令和8年10月16日

件名: 泥水式推進工(豊川用水二期事業)

参考図 併設水路管割図(1/2)

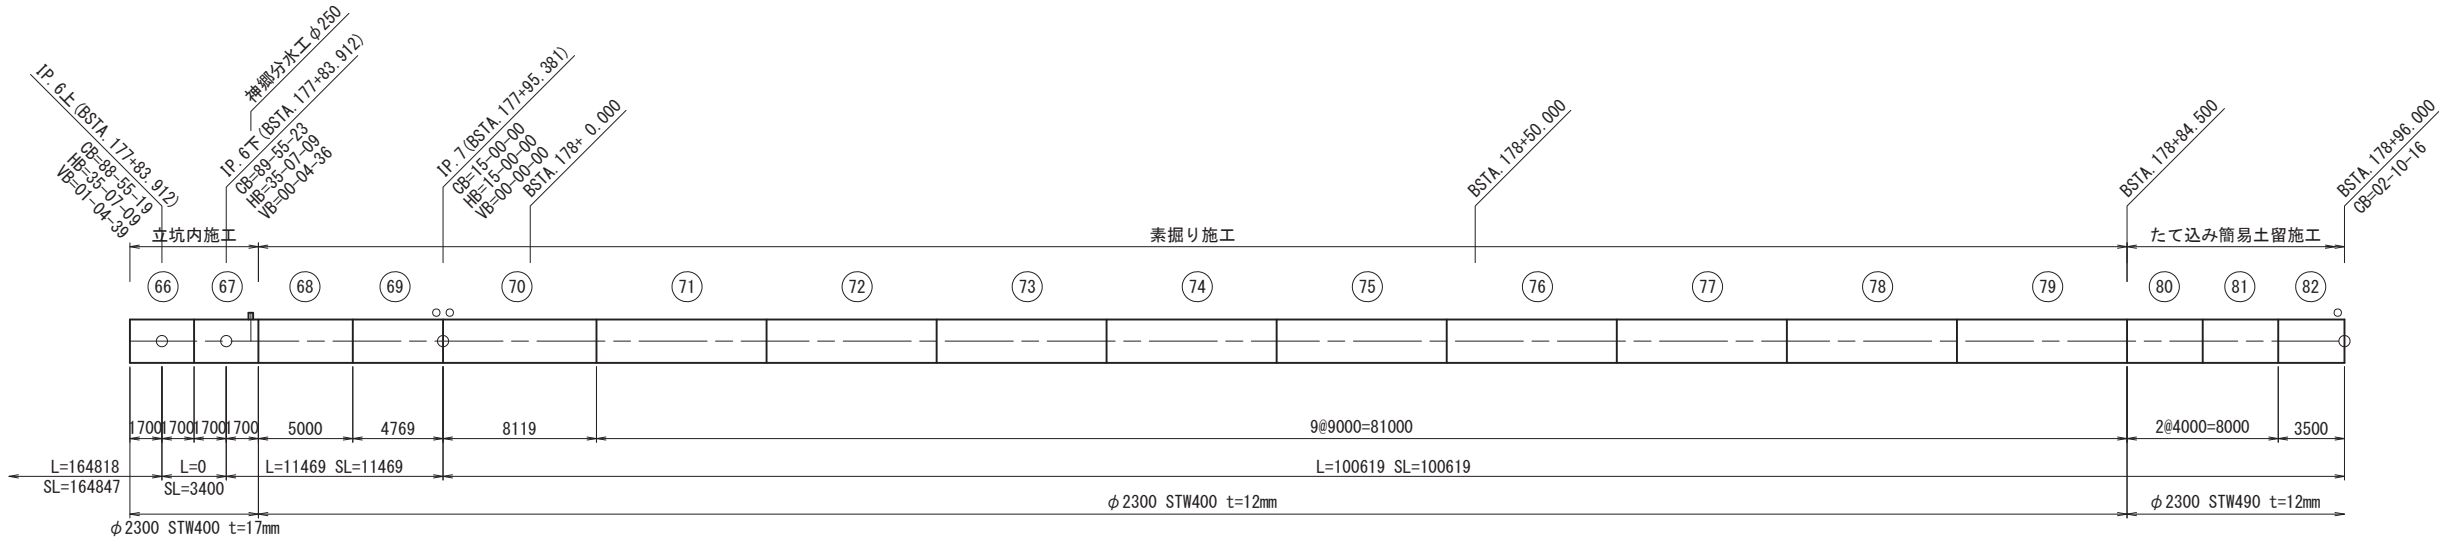
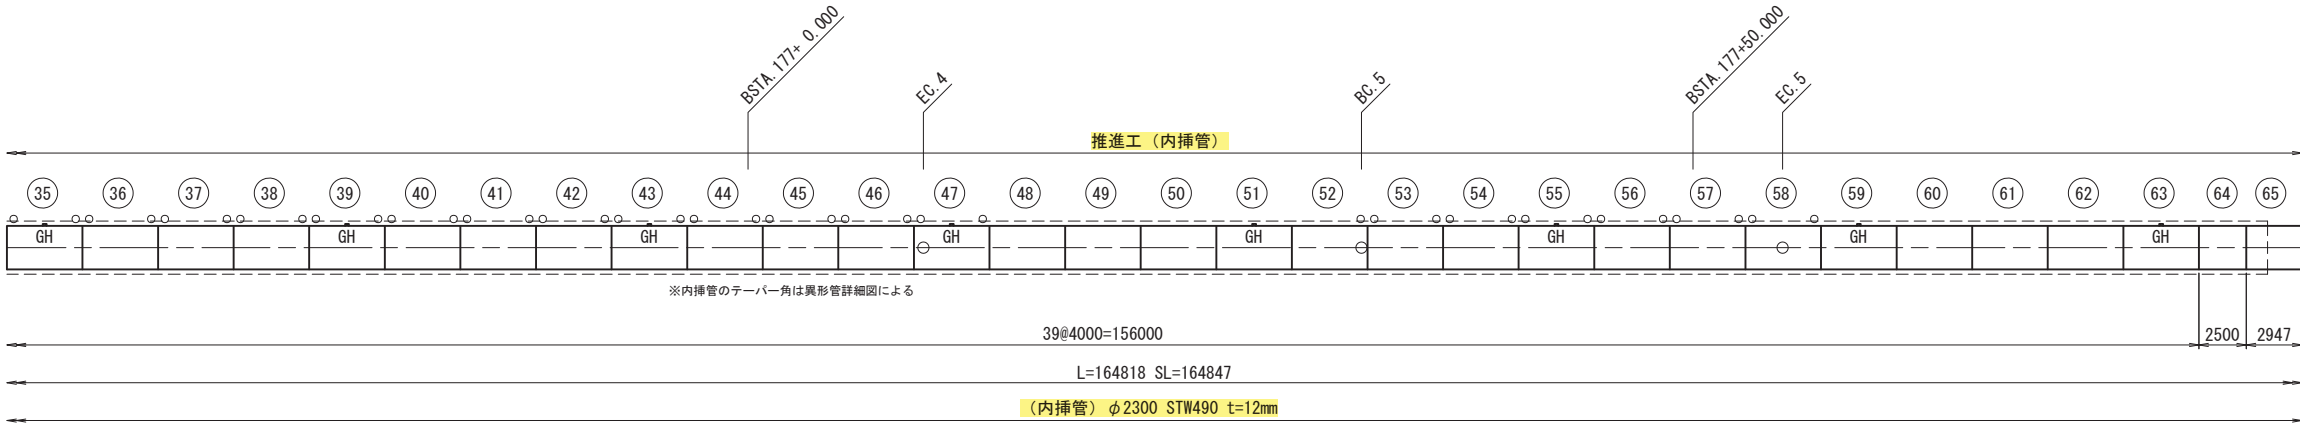
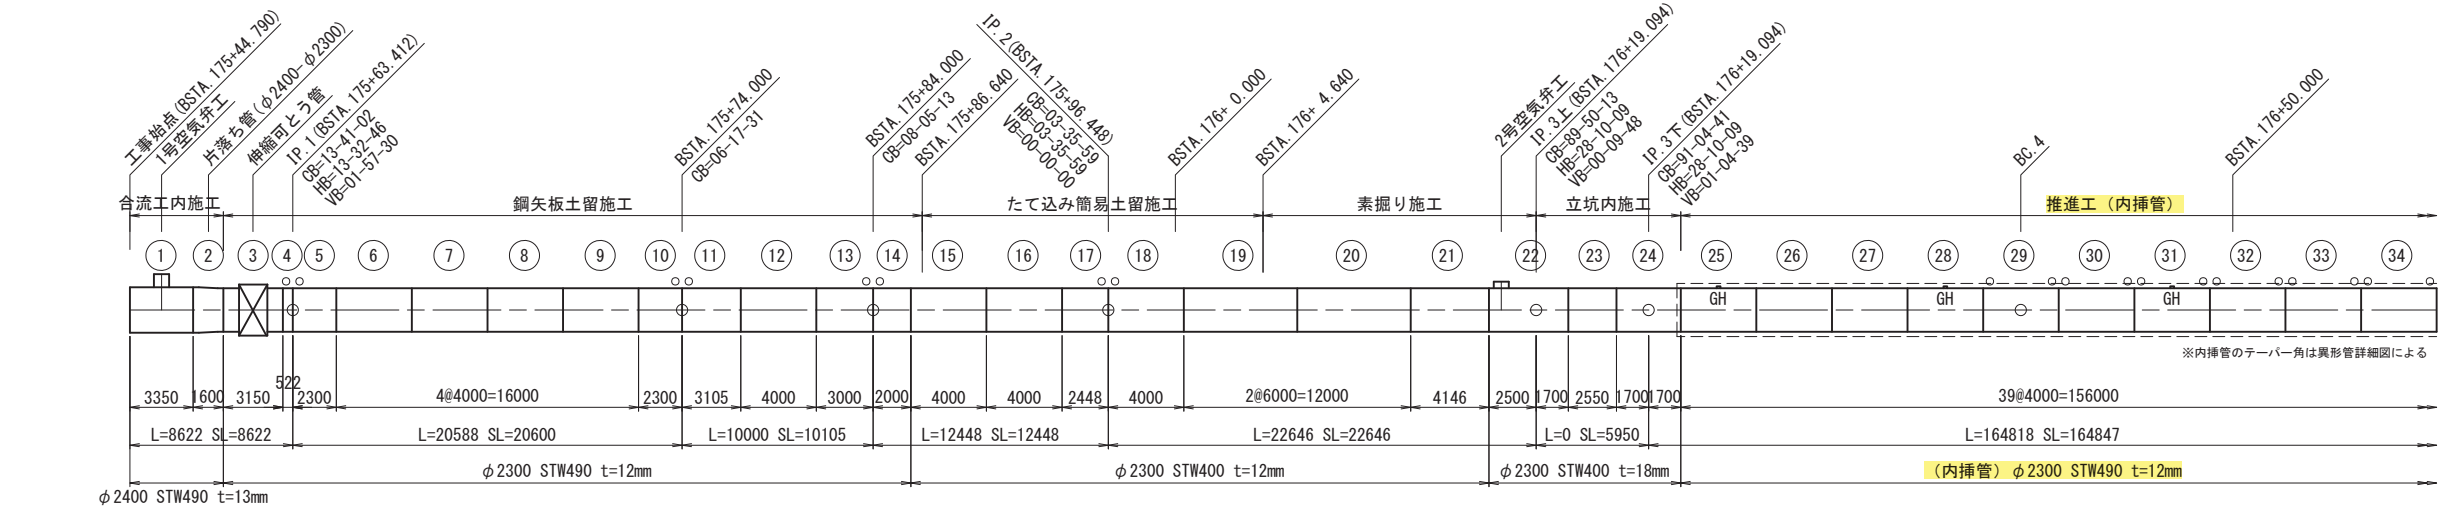
18		内挿鋼管の製品長、個数についてご提供願います。 併せて、見積りで計上すべき数量(引込・据付数量(直管/異形管/単管)、接手・溶接箇所数等)についてご教示願います。	申し訳ございません、添付もれしておりました。別途管割図を提示いたしますので参照の上、見積書の作成を願います。
